Gemeente Aalsmeer
Beeldvormende Commissievergadering

Betreft Bestemmingsplan en Beeldkwaliteitsplan project De Hoeksteen
Uw kenmerk Z21-012009 / D23-021697 Aalsmeer, 10 oktober 2023

Tekening van de website "ruimtelijkeplannen.nl" en doorsnede sloot (uit de Startnotitie)

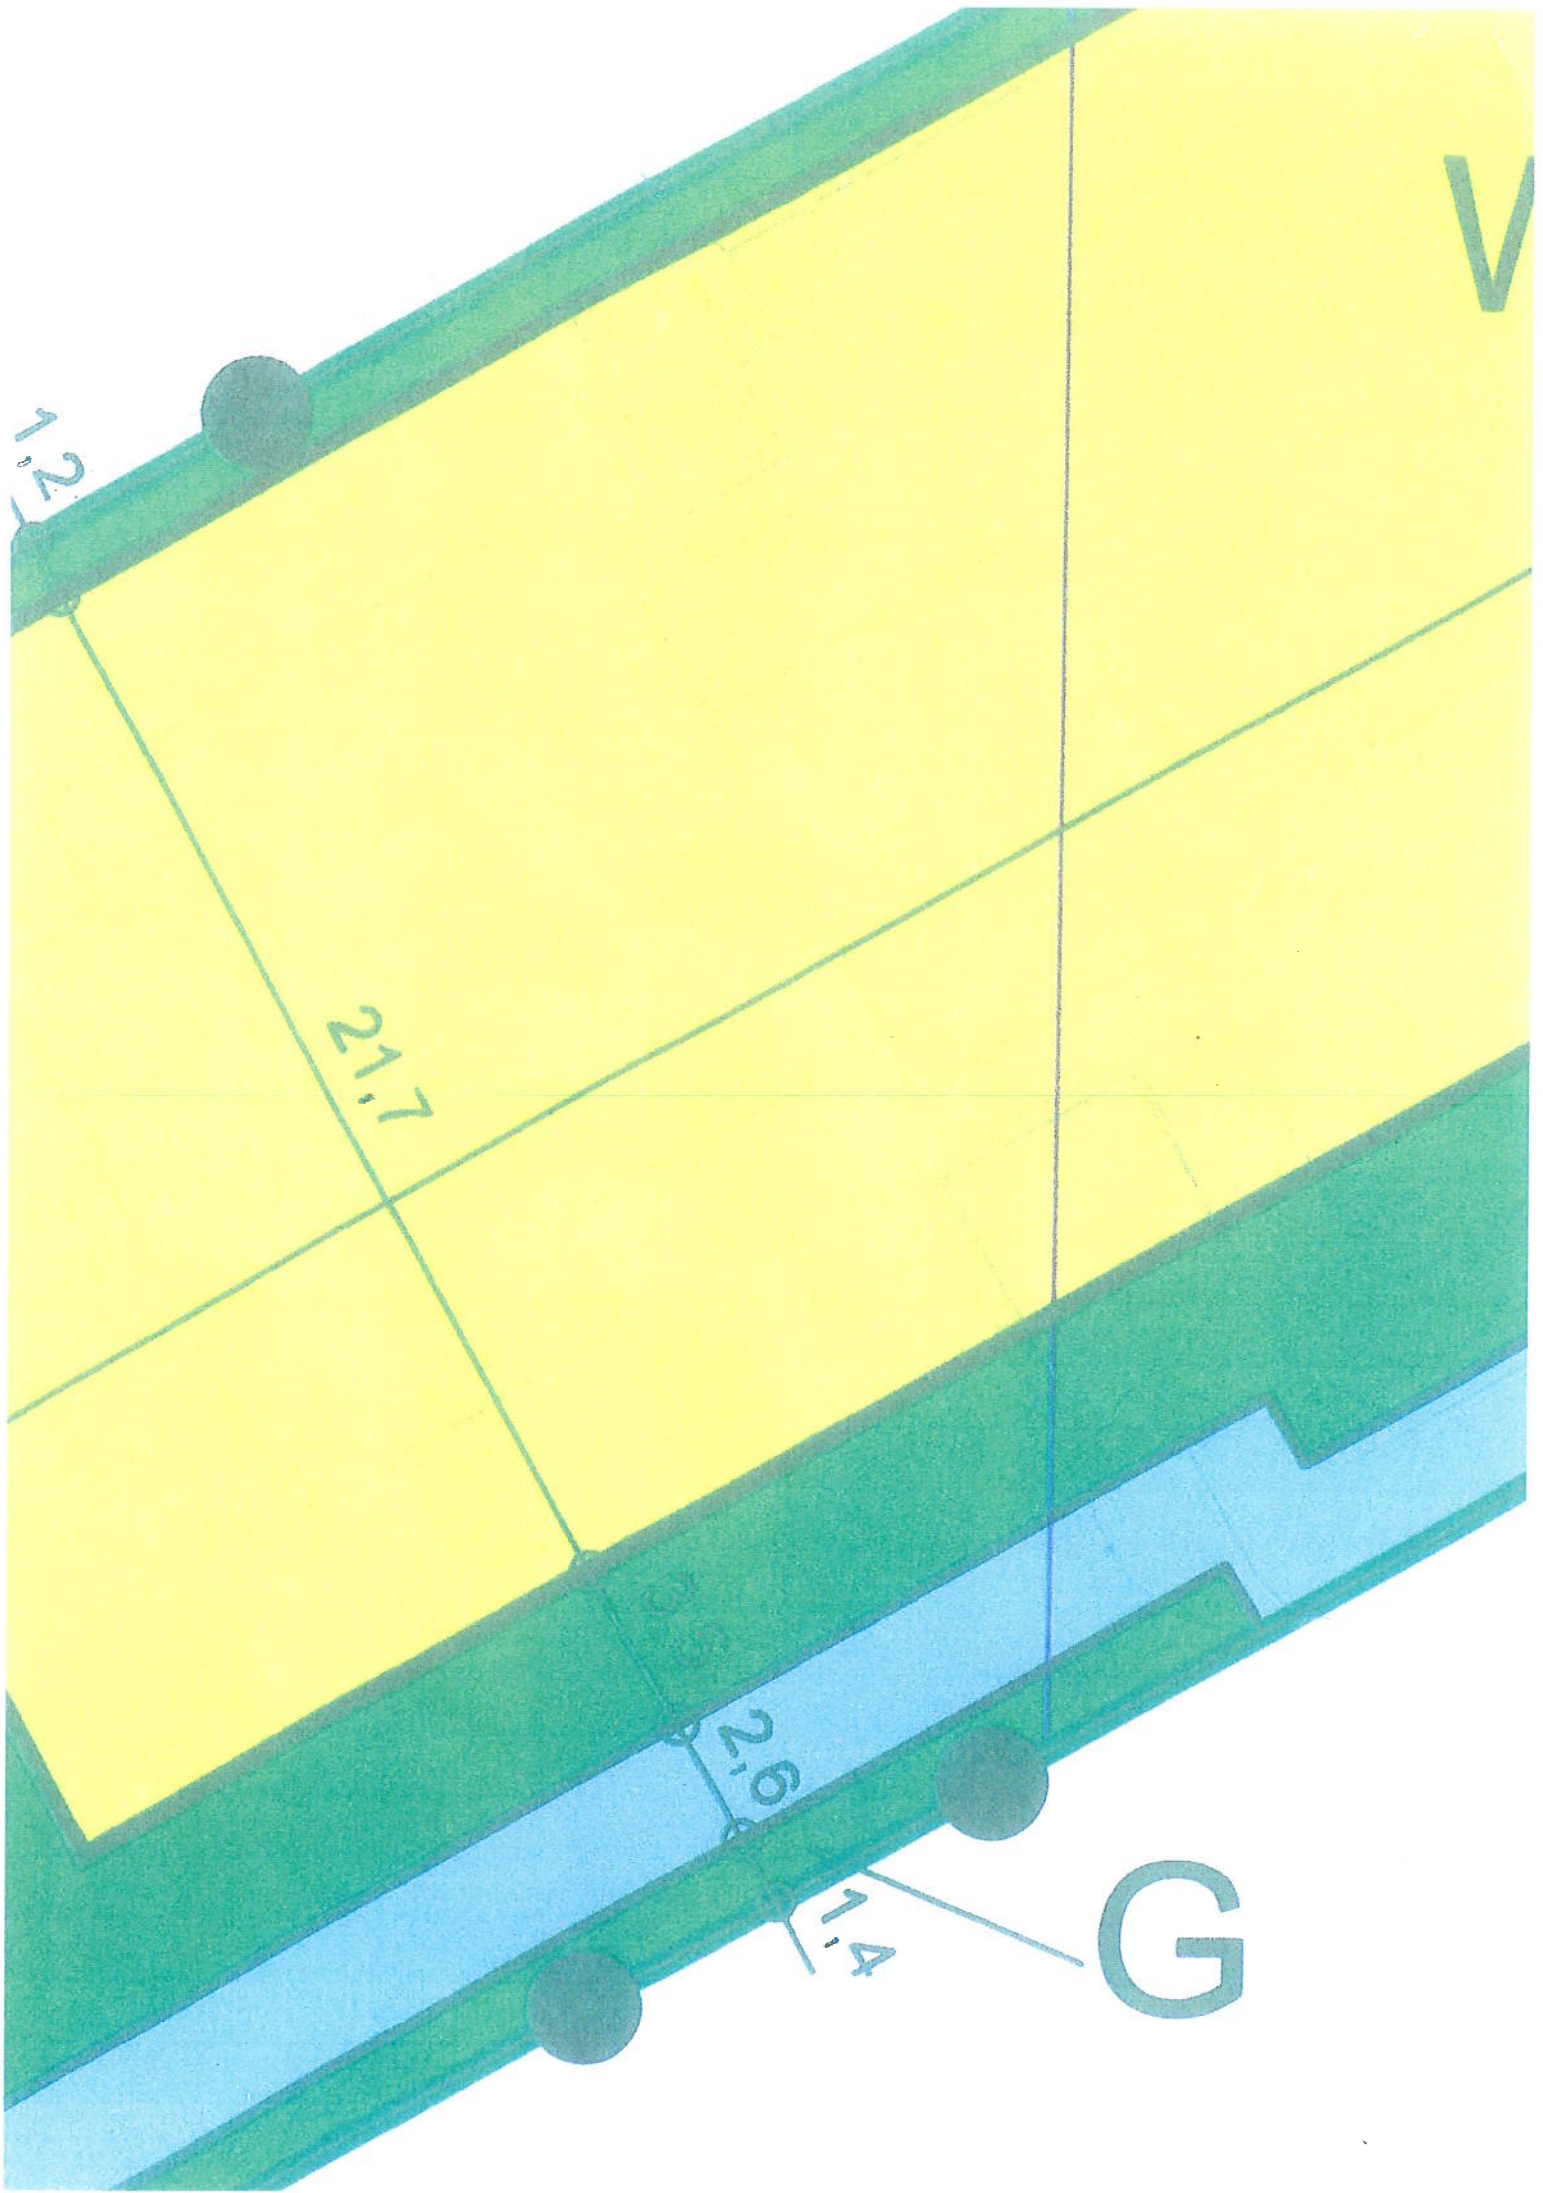
Er zijn er meer, zelfs nog een tekening met een doorsnede van de sloot, wel met afmetingen. Dus 2 mtr aan onze kant 2,5 mtr sloot 2 mtr beschermingszone aan de overkant en 5 meter groenstrook, zijnde géén gras.

In een e-mailbericht van 21 september, van mw Bianca Hooijschuur, wordt nu voor het eerst verwezen naar de website "ruimtelijkeplannen.nl" alwaar dan aan de gekleurde vakken exactheden kunnen worden gekoppeld. Wat blijkt nu, de eerder beschreven afmetingen komen hierin weer heel anders naar voren; zijnde 1,4 mtr aan onze kant, de sloot 2,6 mtr en de groenstrook 3,5 mtr. Dus aan onze kant ineens 60 cm korter, de sloot van 2,5 naar 2,6 mtr en géén beschermingszone van 2 mtr voor het baggeren meer; plus de groenstrook 1,5 meter korter van 5 naar 3,5 mtr en ook nog eens inclusief baggerzone. Daarbij komt ook nog eens dat het Waterschap aflopende glooiingen voorstaat.

De tegenstrijdigheid in de beschrijvingen wordt alleen maar groter en de afmetingen plus aangepaste omschrijvingen alleen maar onduidelijker. Of mogen de afmetingen en bestemmingen van invulling van stroken éézijdig door de gemeente, zonder overleg, zo maar worden aangepast? Er is toch een zeer uitvoerige Startnotitie, op 16 maart, door de raad aangenomen?

Afbeelding 15: voorbeeldprofiel voor nieuwe watergang

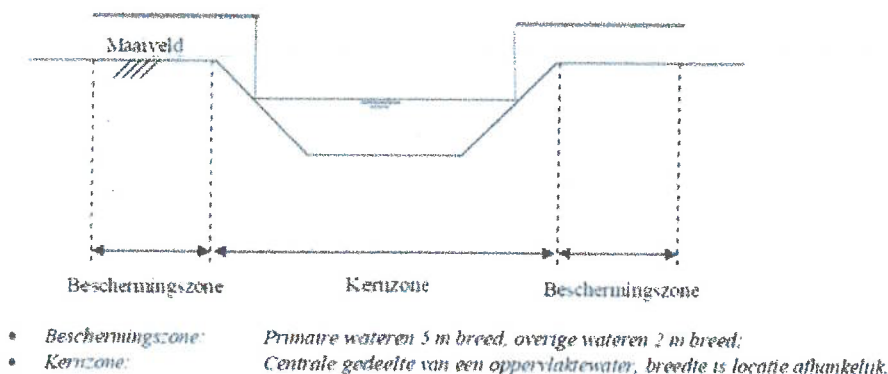
Bij 4.6 blz 24 "De maatgeving voor het nieuwe water dient 2,5 meter breed te zijn." Plus "In principe dient aan beide zijden van overige watergangen een beschermingszone van 2 meter te worden gerealiseerd." Ik heb hier nu zo maar enkele beschrijvingen uit de aangenomen Startnotitie gehaald. Verder wordt er verwezen naar bijlage 4 van deze Startnotitie, voor de exacte afmetingen. Maar in bijlage 4 staan helemaal géén afmetingen.

De maatgeving voor het nieuwe water dient 2,5 meter breed te zijn. In principe dienen de diepte 0,6 meter en de bodembreedte 0,4 meter te zijn. Wanneer de maatgeving van de omgeving afwijkt dan wordt in overleg met waterschap Rijnland maatwerk toegepast.

In principe dient aan beide zijden van overige watergangen een beschermingszone van 2 meter te worden gerealiseerd. Dit is inzichtelijk in onderstaande afbeelding.
